**Gmina Grudziądz  
Wybickiego 38  
86-300 Grudziądz**

**PLF.271.11.2015**

**ODPOWIEDŹ  
na zapytania w sprawie SIWZ**

**Przebudowa nawierzchni drogi gminnej nr 40112C w miejscowości Świerkocin, nr 40120C oraz nr 40121C w miejscowości Nowa Wieś wraz z remontem sieci wodociągowej,**

Ad.6.

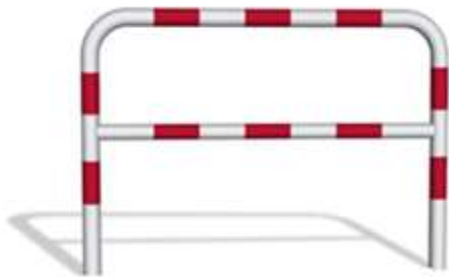
6. Prosimy o załączenie szczegółu poręczy ochronnych sztywnych U-12.
